PLAN RATP STATION BELLEVILLE

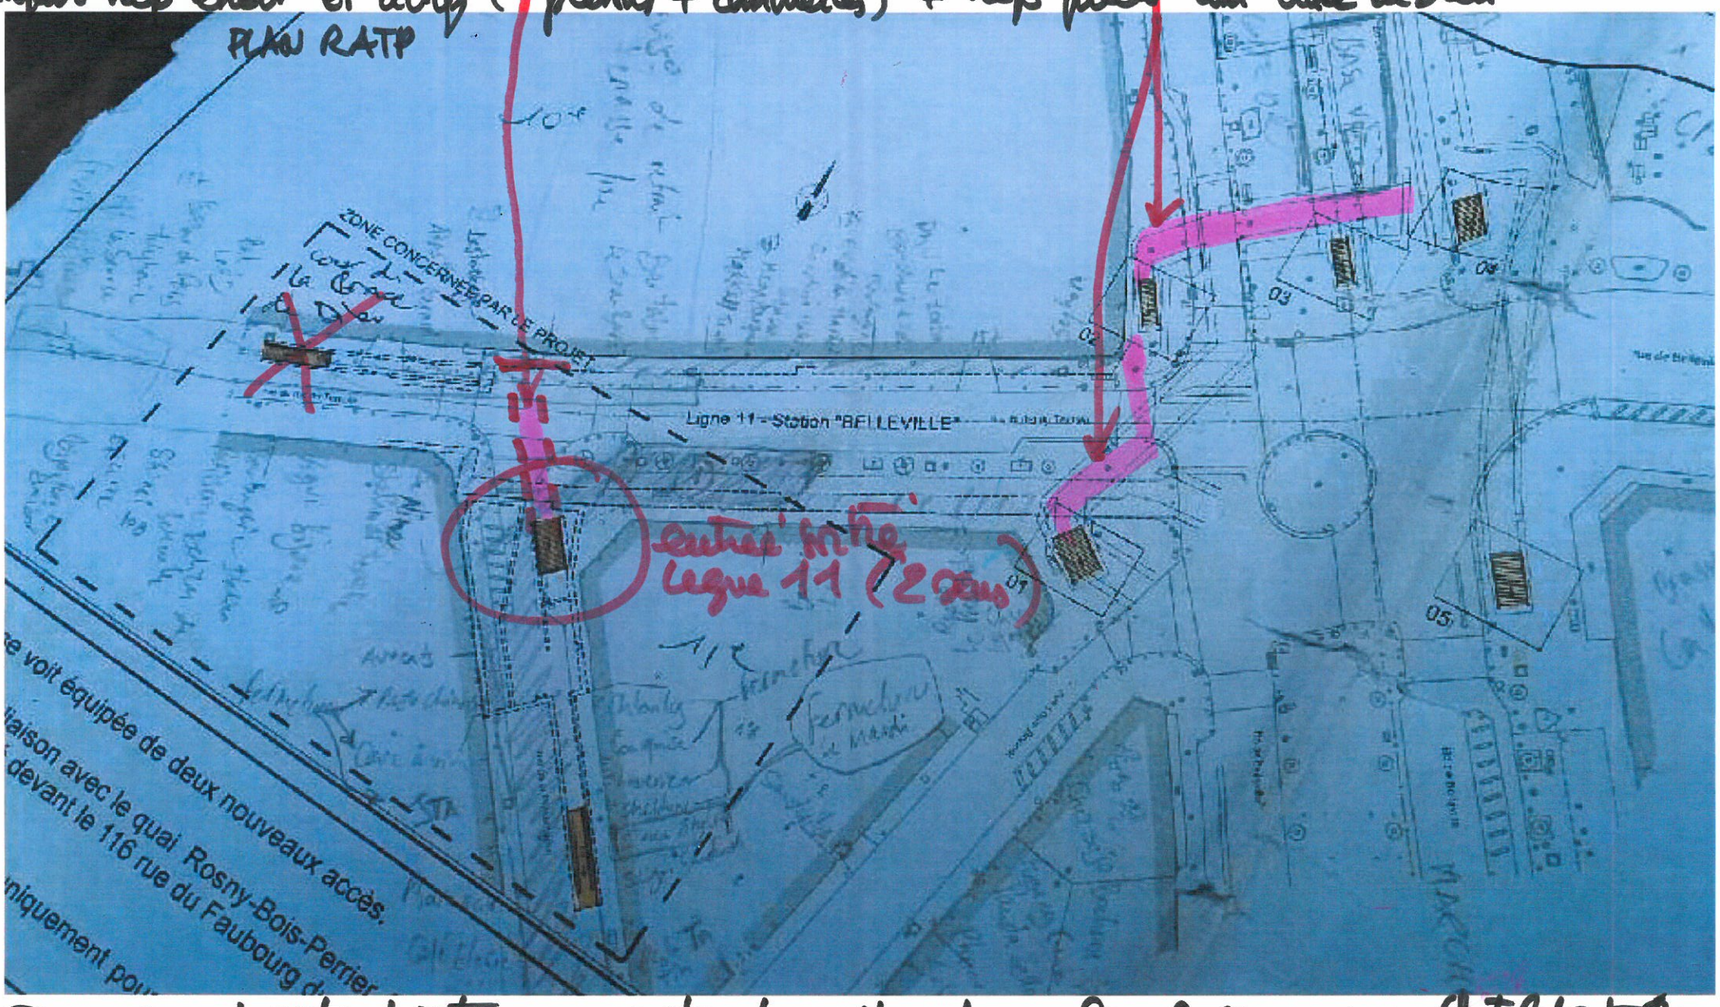
Demande HABITANTS
Pas de sortie sur trottoir impair trop étroit et actif (piétons + commerces) + trop proche du Carr de Dieu

PASSAGE idem PASSAGE EXISTANT sous la rue du Fbg du T

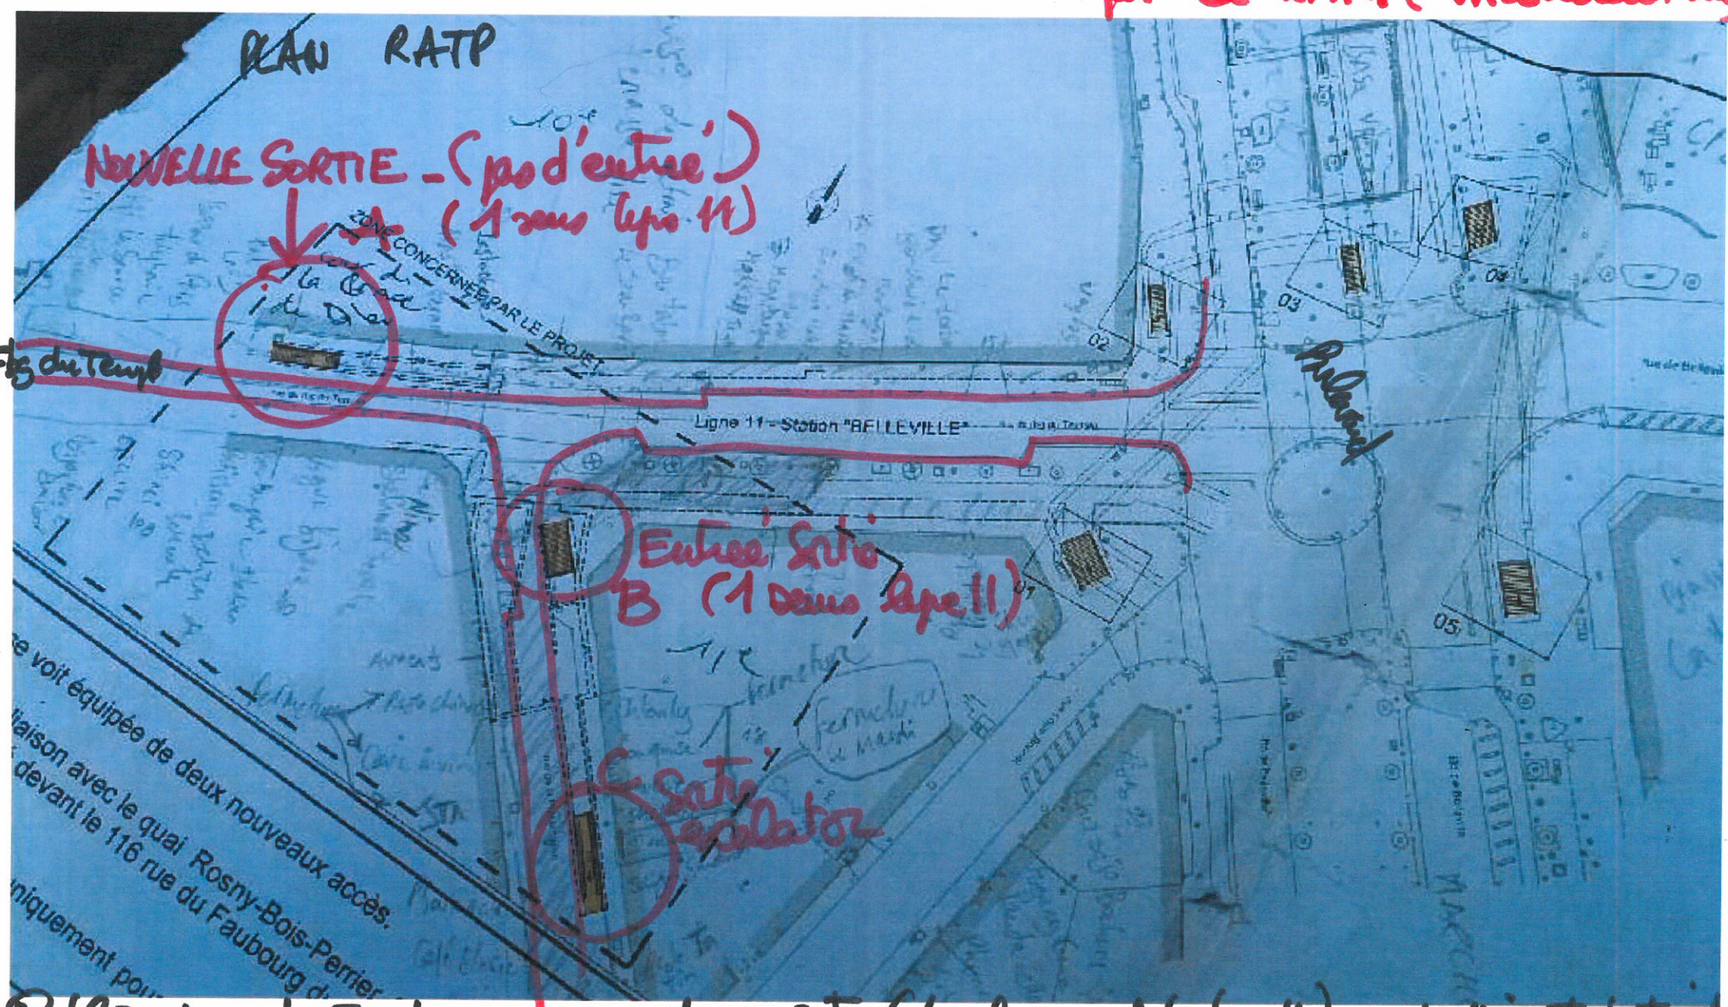
Demande 1 entrée/sortie au métro ligne 11 dans les 2 sens vers Châtelet et Rosny
Création d'une galerie de métro sous la voie idem existant à l'angle du bd.

Projet trottoir dessiné par la RATP (incohérent/rue)

Problème = Accès A uniquement en sortie (1 seul sens de la ligne 11) sur trottoir très étroit avec flux piétons très fort, commerces actifs + fréquenté Carr Grâce de Dieu
Pas de problème Accès B sur trottoir large - à connecter avec les 2 sens de métro ligne 11
